工程指示 / 要求簡箋 ENGINEER INSTRUCTIONS(E.I.)

工程指示編號:	EI-6690	修改版本:	-
	HK-1950		
工程編號:	J 856	工程名稱:	TSWTL23 天榮
收件人:	生統/ Maggie	發件人:	Jingo
工程項目:	後裝窗膠條 (確認大手生產波膠) 地盤更換波膠	日期:	30/08/2023

內容: 按新鴻基29/8/2023同意使用EI6488 新款波膠, 可以大手生產供地盤更換用, 請按以下資料安排採購、生產 榮基圖號 2091-856-WiH-S61 A版 T2, T3合共需16,000米 第一批: 即時採購4000米 第二批: 30/9/2023 採購餘數12,000米 附件供參考
完成上列要求日期: 06/09/2023

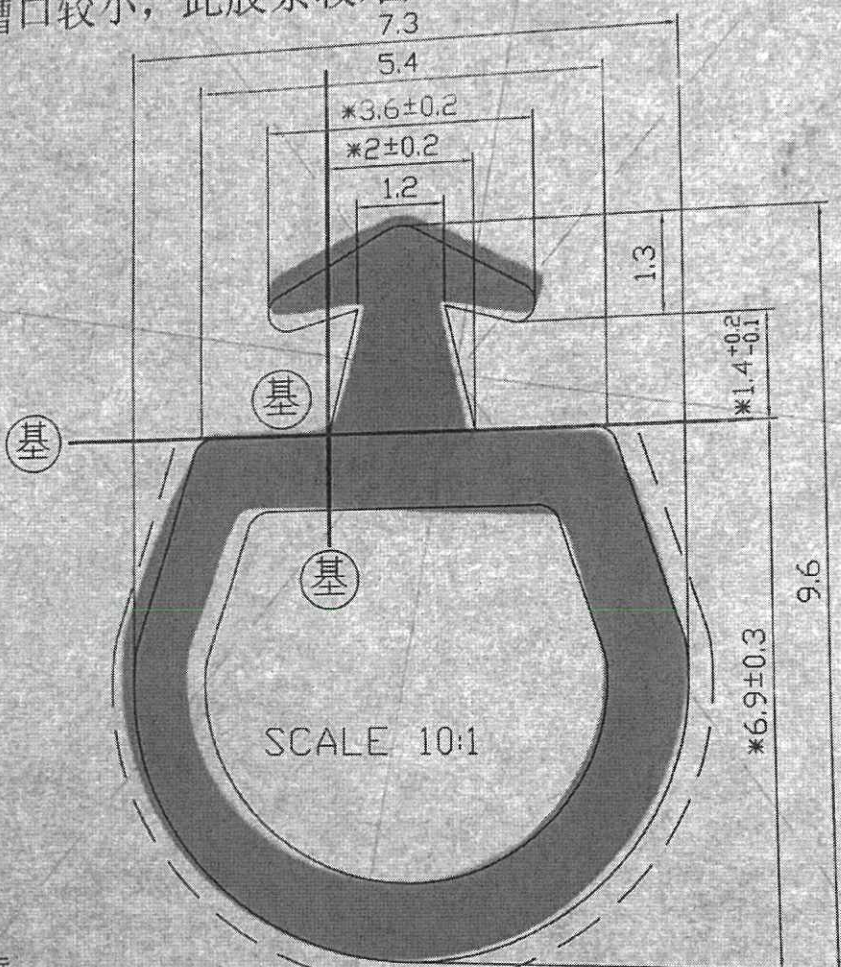
铝材槽口较小，此胶条较难压进铝材，请客户下单试装。
